Warning #54

Perdita della configurazione del Gateway dell'e@sy in seguito all'aggiornamento alla V7.0.0 o V7.0.1

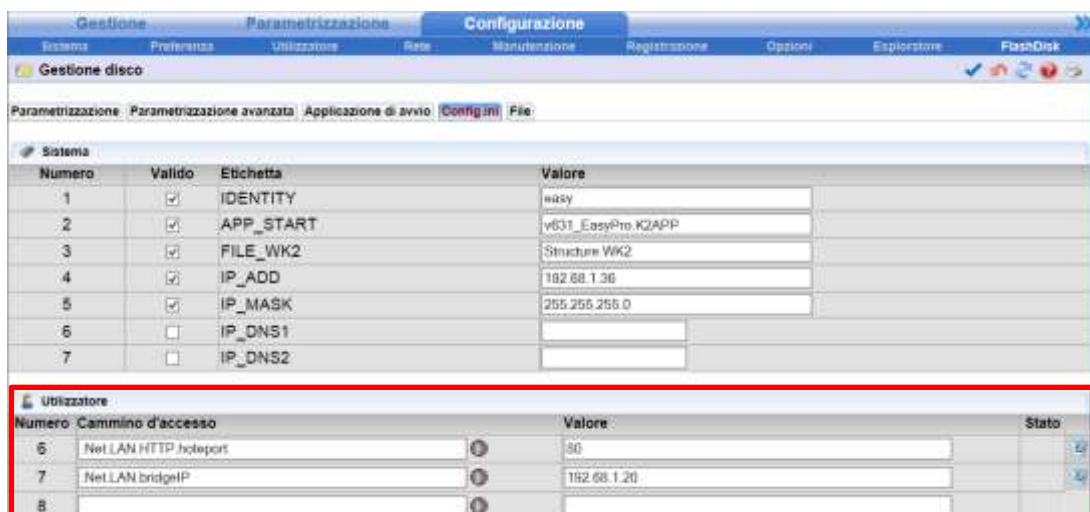
- Per le **versioni precedenti alla 7.0.0**, aggiungere il cammino d'accesso «:Net.LAN.BirdgeIP» nel quadro **Utilizzatore** e inserire il valore dell'indirizzo del Gateway.

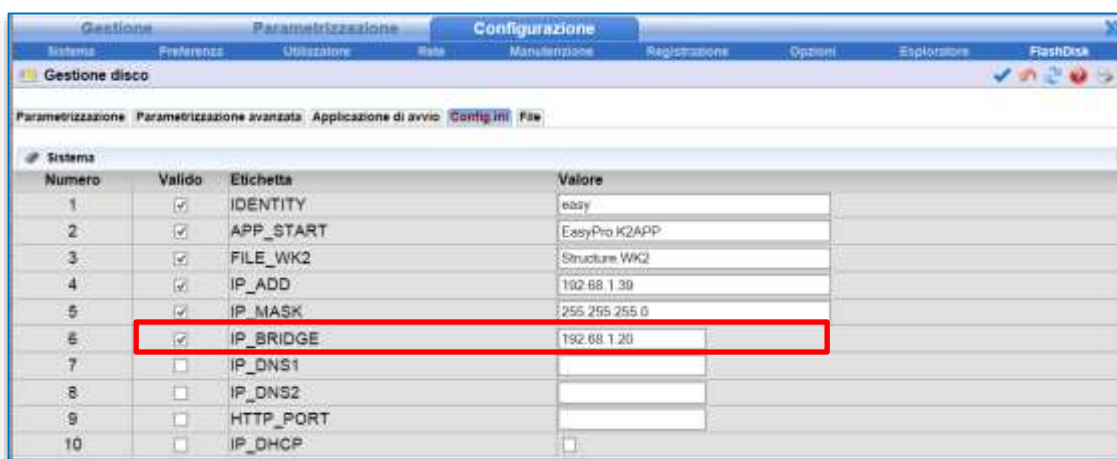
- A partire dalla versione 7.0.0, la linea «IP_BRIDGE» è presente per default nel quadro Sistema. Validare la linea e inserire l'indirizzo IP del Gateway:

Validare e salvare dopo aver effettuato queste operazioni.
